Opinia Nr 009277

w budynku przy ul. Wolności nr 2/2 w Wąbrzeźnie
dotycząca urządzeń grzewczo-kominowych używanych przez
B.O.K. Biały Kamień

1. Wskazania przewodu kominowego i usytuowania miejsca na podłączenie
2. Ustalenia prawidłowości podłączenia
3. Ustalenia przyczyn wadliwego działania urządzeń

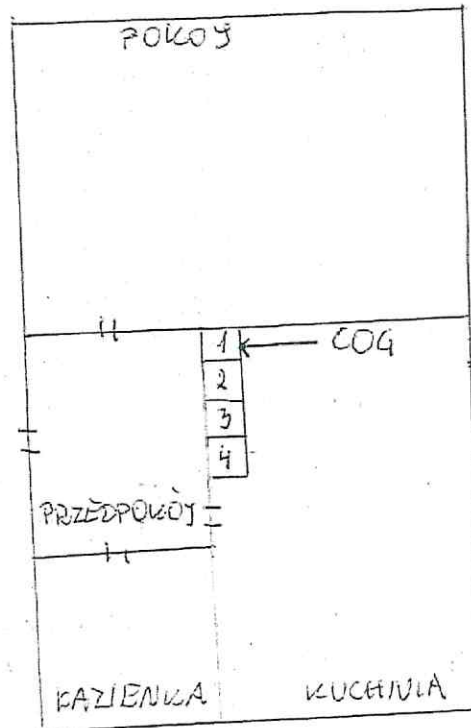
1. Przewód kominowy nr 1 po zamontowaniu wkładu spalniczego można będzie przeznaczyć do podłączenia kotła c.o.g. dla którego zaciąg powietrza wykonaj o boku budynku. Uzasadnienie: obok jest przewód dymowy.
2. Wentylacja wykonana kudyli istniejąca w przewodzie nr 4.
3. Wentylację wykonano, tarciemki wykonano wg obowiązujących przepisów i w oparciu o projekt.
4. Dla prawidłowego funkcjonowania urządzeń kominowych zapewnić należy napięcie powietrza z zewągtem poprzez czyszczenie nacieków.

1. Po dokonaniu proponowanych rozwiązań należy zgłosić do sprawdzenia
2. Prawidłowość wykonania i funkcjonowania urządzeń grzewczo-kominowych
3. Słuch orientacyjny na odwrócić
4. Należy składować
5. Opinia jest ważna 1 rok od daty wystawienia
